Всемирный форум по согласованию правил в области транспортных средств

Предложение по поправкам серии 04 к Правилам № 12 (рулевое управление)

Представлено Рабочей группой по пассивной безопасности*

Образец А

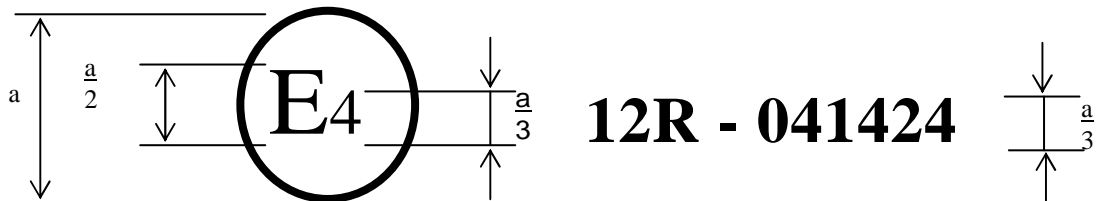
Приложение 2 изменить следующим образом:

Приведенный выше знак официального утверждения, проставленный на транспортном средстве, указывает, что данный тип транспортного средства официально утвержден в Нидерландах (E4) в отношении защиты водителя от удара о систему рулевого управления на основании Правил № 12. Номер официального утверждения указывает, что официальное утверждение было предоставлено в соответствии с предписаниями Правил № 12 с внесенными в них поправками серии 04.

Образец В

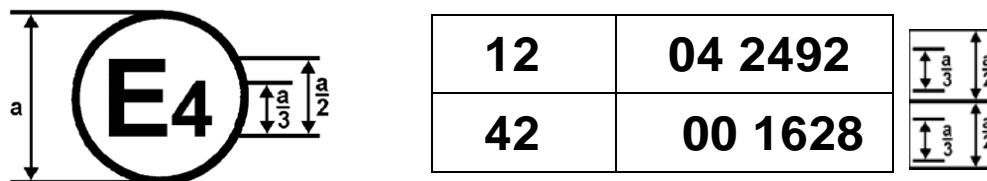
Приведенный выше знак официального утверждения, проставленный на транспортном средстве, указывает, что данный тип транспортного средства официально утвержден в Нидерландах (E4) на основании Правил № 12 и 42¹. Номера официального утверждения указывают, что в момент предоставления соответствующих официальных утверждений Правила № 12 включали поправки серии 04, а Правила № 42 – поправки серии 00.

Рисунок 1
Измерение V_b , V_1 , V_2

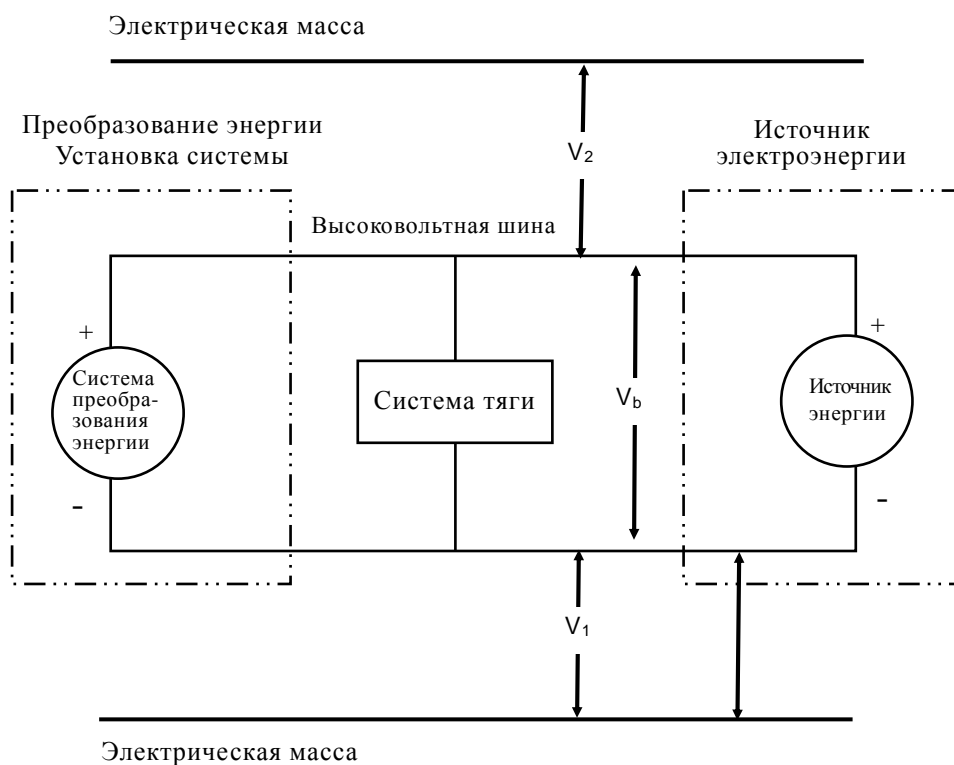
После испытания на удар определяется напряжение в высоковольтной шине (V_b , V_1 , V_2) (см. рис. 1).

Измерение напряжения производится не ранее чем через 5 секунд и не позднее чем через 60 секунд после удара.

Рисунок 2
Примерное измерение количества хранящейся в емкостях X энергии высоковольтной шины

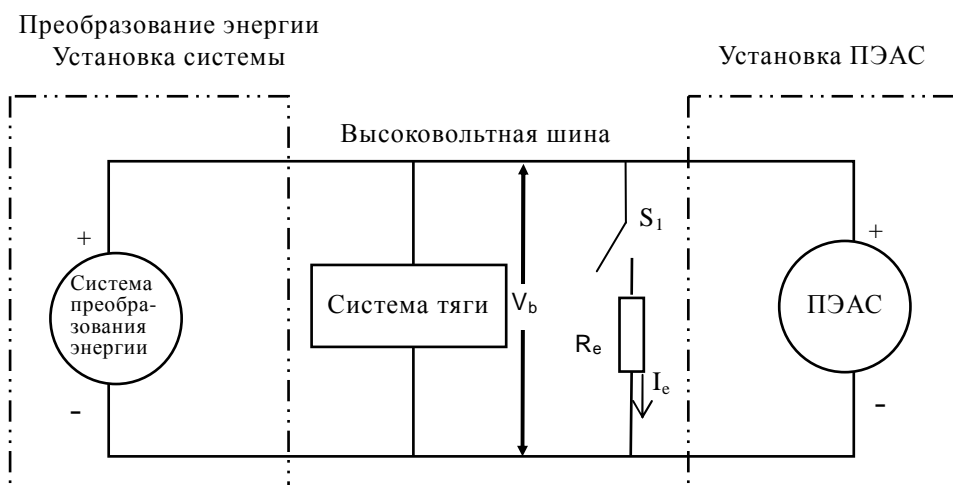
До удара переключатель S_1 и известный разрядный резистор R_c подключаются параллельно к соответствующей емкости (см. рис. 2).

Не раньше чем через 5 секунд и не позднее чем через 60 секунд после удара переключатель S_1 переводится в закрытое положение, между тем как измеряются и регистрируются напряжение V_b и сила тока I_c . Полученные значения напряжения V_b и силы тока I_c интегрируются по периоду времени с момента перевода переключателя S_1 в закрытое положение (t_c) и до того момента, когда напряжение V_b падает ниже высоковольтного предельного уровня в 60 В при постоянном токе (t_h). Полученное интегрированное значение равняется полной энергии (ТЕ) в джоулях:

Рисунок 3
Измерение V_1'

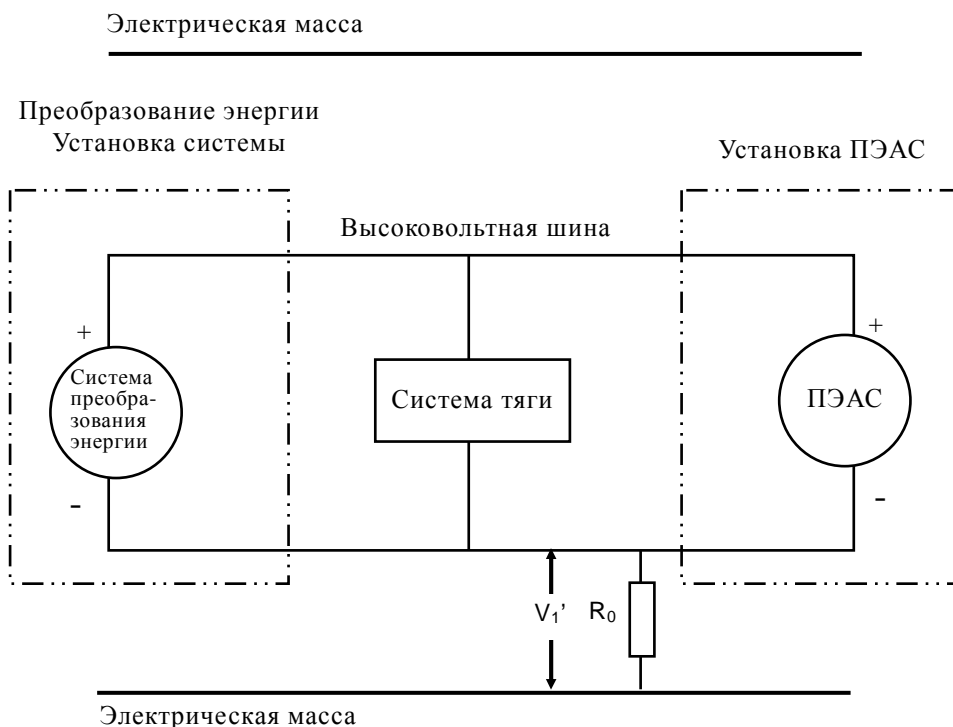
Если V_1 составляет не менее V_2 , то между негативной клеммой высоковольтной шины и электрической массой обеспечивается известное стандартное сопротивление (R_o). После обеспечения R_o измеряется напряжение (V_1') между негативной клеммой высоковольтной шины и электрической массой транспортного средства (см. рисунок 3). Сопротивление изоляции (R_i) рассчитывается по указанной ниже формуле.

Рисунок 1

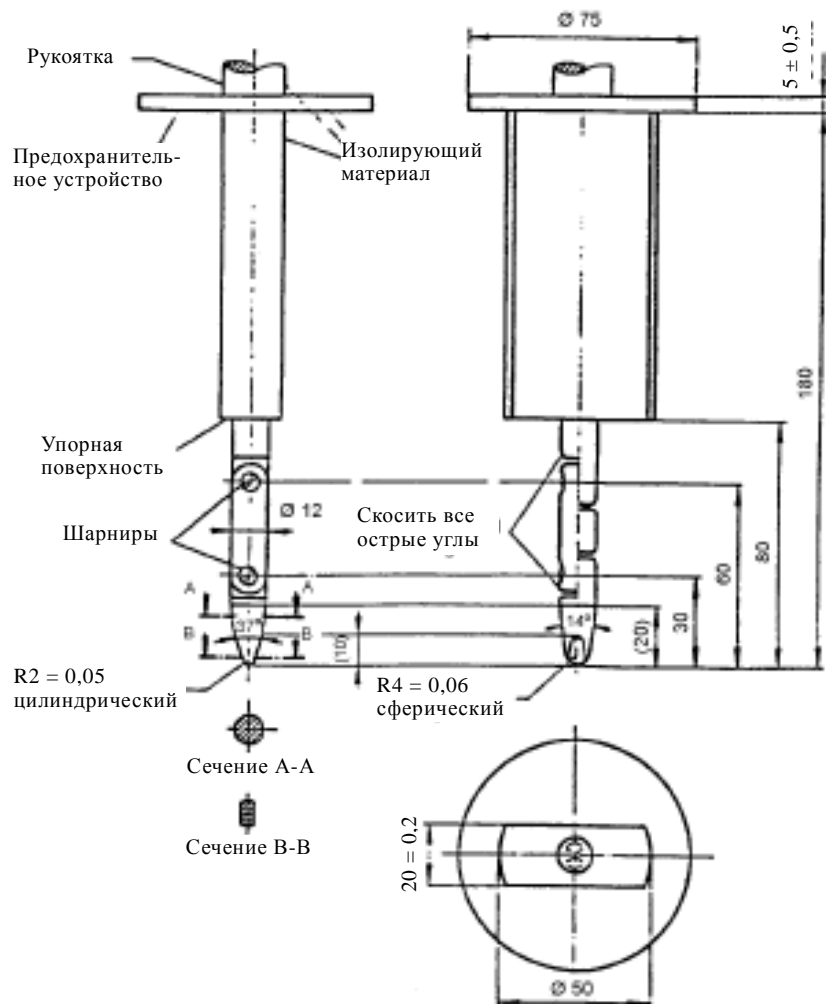
Для оценки электробезопасности в любой зазор или отверстие в системе физической защиты должен быть вставлен шарнирный испытательный штифт, описанный на рисунке 1 в добавлении 1, с испытательным усилием $10 \text{ Н} \pm 10\%$. Если шарнирный испытательный штифт можно полностью или частично ввести в систему физической защиты, то этот штифт должен помещаться туда в каждом из положений, указанных ниже.

Оба шарнира должны допускать перемещение в одной и той же плоскости и в одном и том же направлении в рамках угла 90° с допуском от 0° до $+10^\circ$.
